**PROJET DE PARC ÉOLIEN DE MARESQU'ÉOL  
COMMUNE DE MARESQUEL-ECQUEMICOURT – PAS-  
DE-CALAIS (62)**

**ENQUÊTE PUBLIQUE**

**MÉMOIRE EN RÉPONSE**

**Date : 7 novembre 2022**

Figure 22 : Photomontage n°13 - vue depuis les remparts de Montreuil, en direction du Sud-est

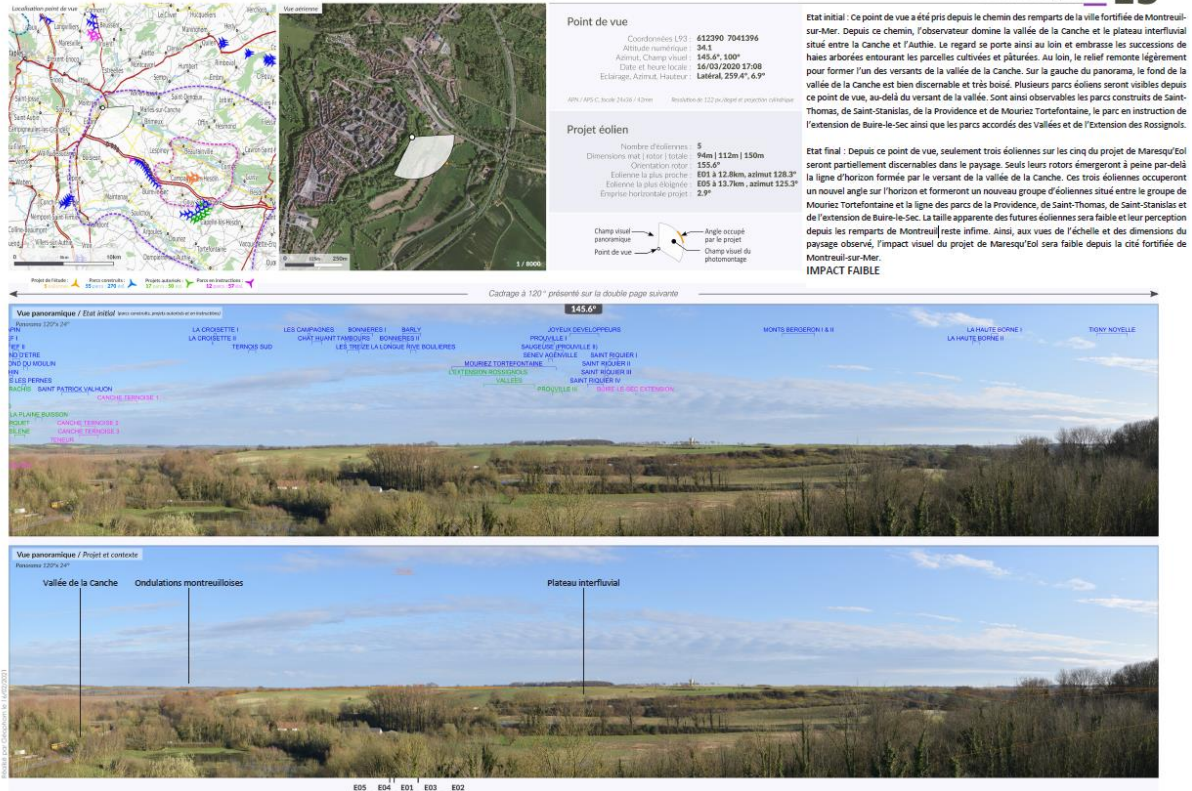
**Au regard de la sensibilité du paysage montreuillois, le choix du site d'implantation a été primordial : les zones d'implantations potentielles de Brimeux et de Beaumerie-Saint-Martin ont notamment été abandonnées en raison de leur proximité avec la citadelle fortifiée de la ville de Montreuil-sur-Mer.**

**En revanche, la zone d’implantation potentielle de Maresquel-Ecquemicourt était la zone étudiée plus éloignée de la cité fortifiée (environ 12 kilomètres).** Le parc de Buire-le-sec existant est plus proche que le projet de Maresqu’Eol de la cité montreuilloise.

Figure 23 : Schéma Régional Eolien du Nord Pas de Calais, secteur de Ponthieu et localisation du projet

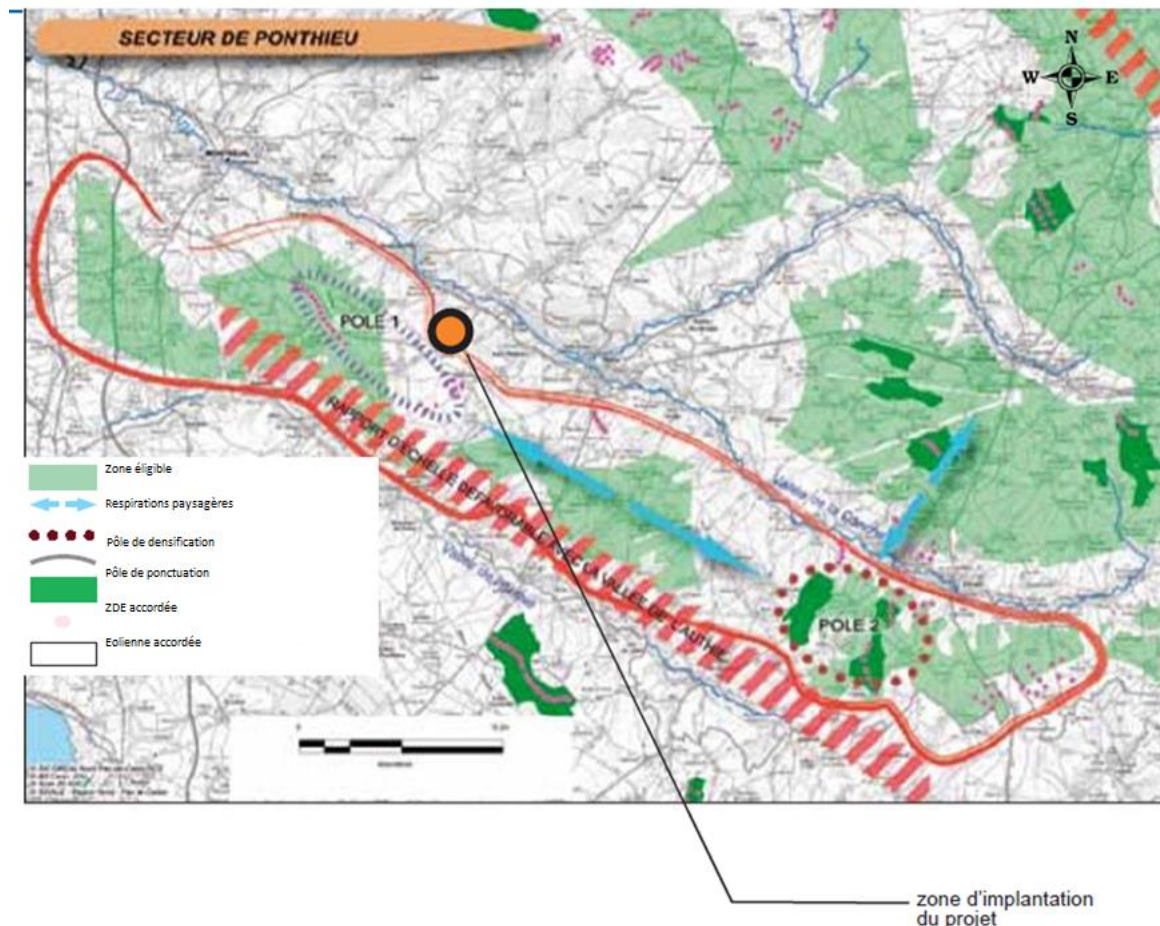
Figure 26, cette carte SRE "Grandes orientations du secteur du Ponthieu" démontre une nouvelle fois que le projet n'a pas lieu d'exister : **en dehors des zones vertes favorables à l'éolien, et en dehors du pôle 1**.

Cela étant dit, **le SRE montre la zone de projet de Maresqu’Eol se situe à proximité immédiate du pôle 1 du secteur du Ponthieu**. Ce pôle est un pôle de ponctuation : c’est à dire qu’un développement de projets ponctuels de quelques éoliennes est possible.

Figure 42 : Carte des points de mesures acoustiques

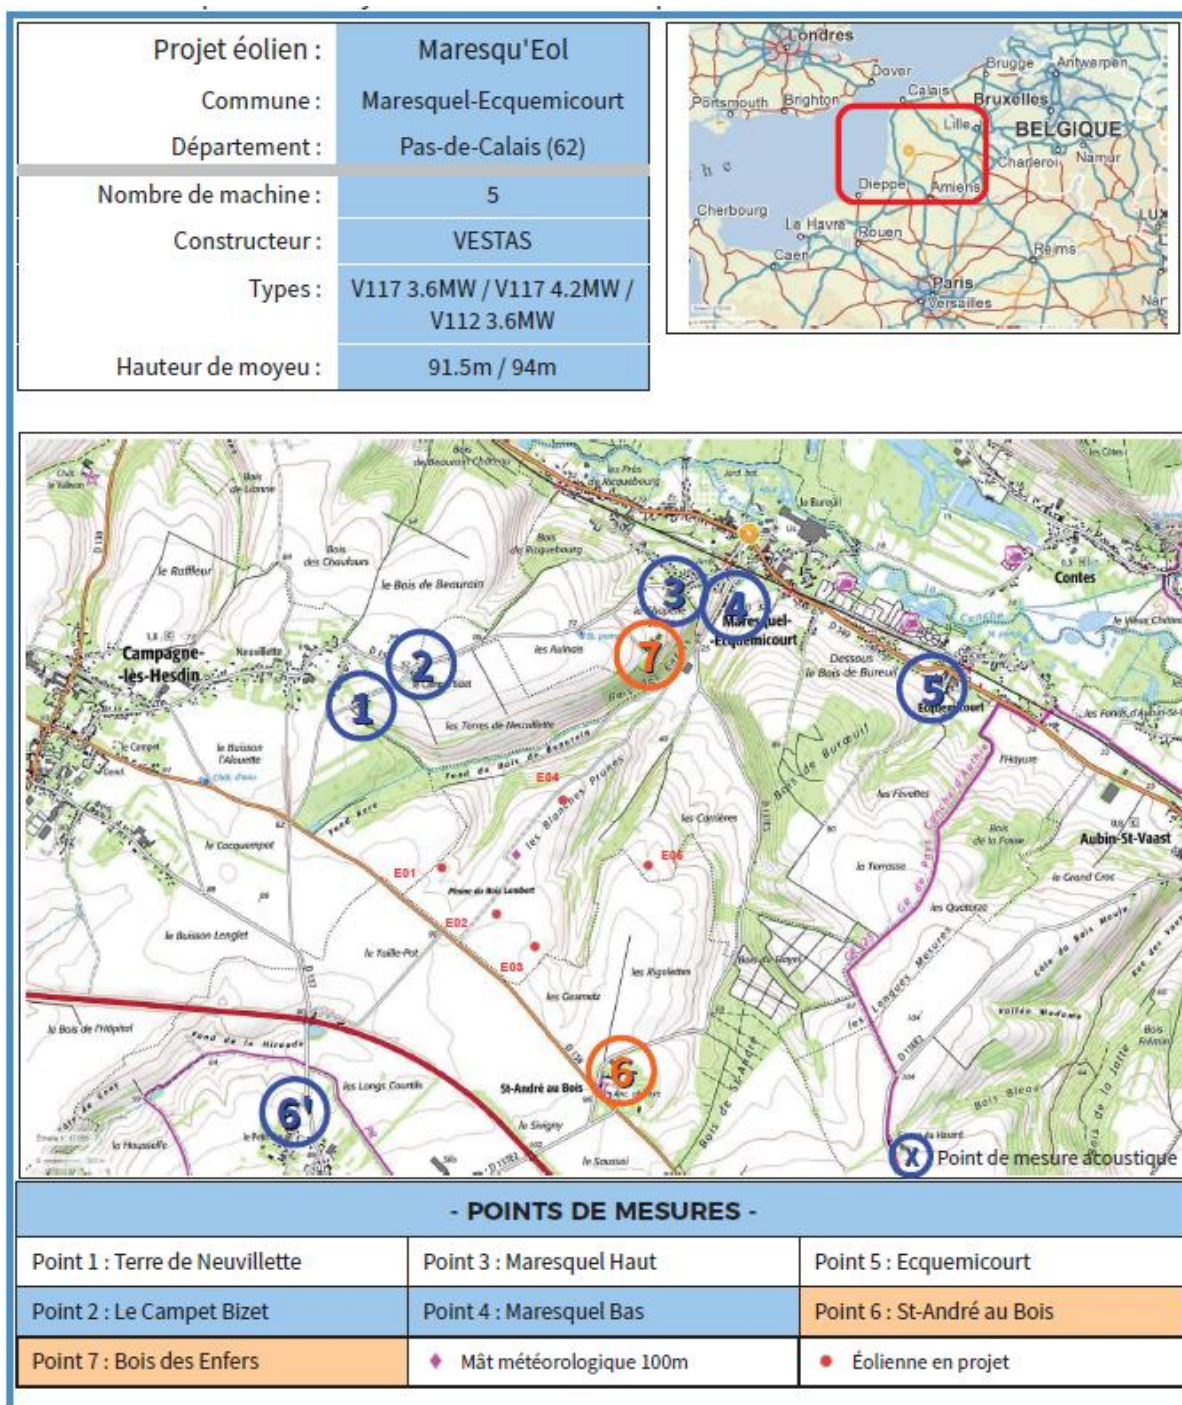
M. Leblond fait référence page 30 de l'étude acoustique à la carte ci-dessous :
